Vu la demande de permis de construire valant permis de démolir présentée le 15/10/2025 par Monsieur Miguel BAIA FERNANDES demeurant 65 Avenue du Marechal Joffre - 95100 Argenteuil et enregistrée par la Mairie de La Frette-sur-Seine sous le numéro **PC 95257 25 00009**,

Vu l'objet de la demande pour la démolition de la maison existante et la construction d'une maison individuelle créant une surface de plancher 250 m² sur un terrain sis 135 Quai de Seine 95530 LA FRETTE SUR SEINE et cadastré AC370, AC371, AC372,

Objet : Avis sur demande de permis de construire N° PC 095 257 25 00009 (BAIA FERNANDES Miguel)

ANNEXE 1 – Schéma de principe du réseau d'assainissement à créer

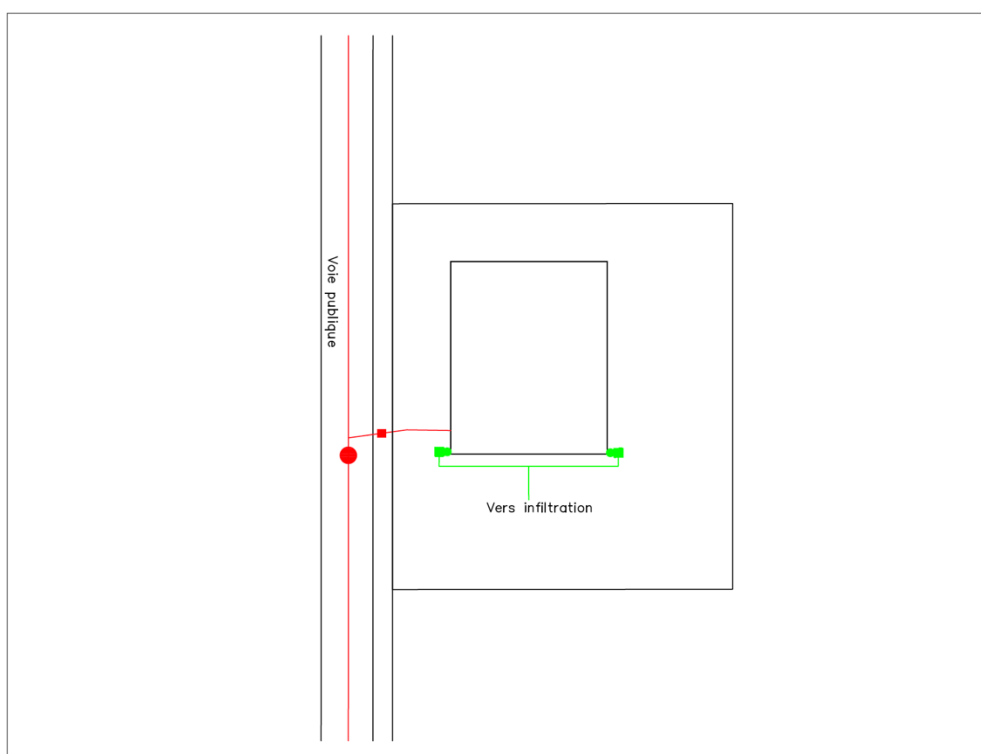
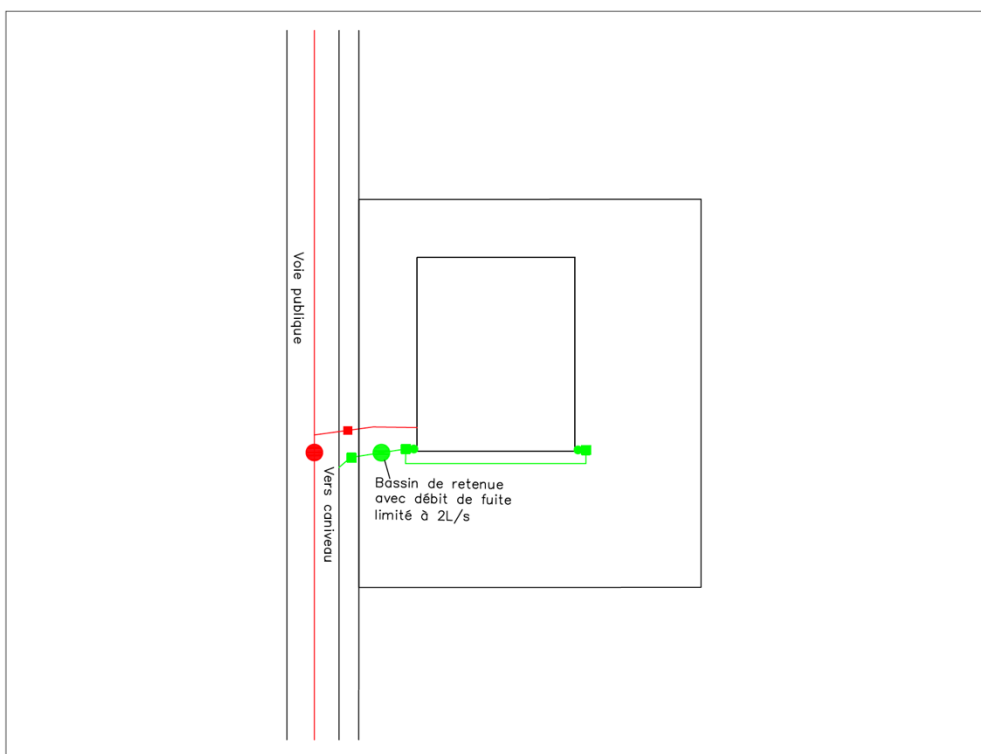
Le réseau de la rue est un réseau séparatif. La canalisation la plus proche, au droit du terrain est de diamètre nominal Ø200 et à une profondeur de 2,81m.

Un branchement de diamètre 150mm avec une pente de 3cm /m devra être réalisé entre la canalisation sous chaussée et le nouveau regard sous trottoir en limite du domaine privé pour les eaux usées.

Le raccordement sur la canalisation devra être réalisé par carottage et joint d'étanchéité, dans le cas où le raccordement se ferait sur le regard du réseau, une chute accompagnée devra être réalisée. Le remblai de la tranchée devra être compacté et conforme aux prescriptions du fascicule 70 du Cahier de Clauses Techniques Générales (C.C.T.G.). La chaussée et les trottoirs devront être remis en état à l'identique. Vous trouverez en annexe un schéma de principe du réseau à créer.
